改善箇所説明図

リヤブレーキ配管

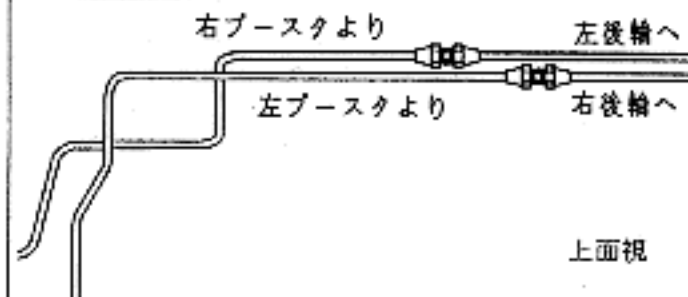
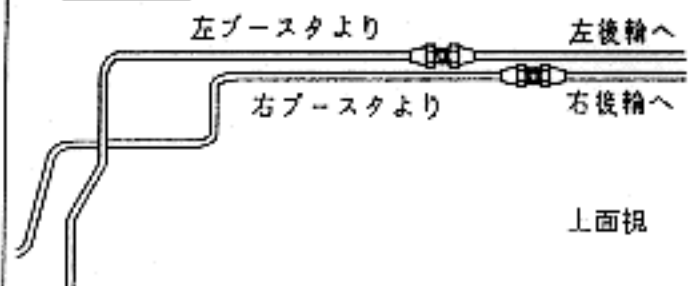
不具合発生箇所

制動装置の制動力制御装置（ABS）付車において、リヤブレーキ配管が左右逆に接続されているため、ABS作動時、最悪の場合、ブレーキの効が悪くなるおそれがある。

改善の内容

全車両、当該リヤブレーキの配管を対策品と交換する。

識別：黄色のペンキをモデルナンバープレート横に塗布する。
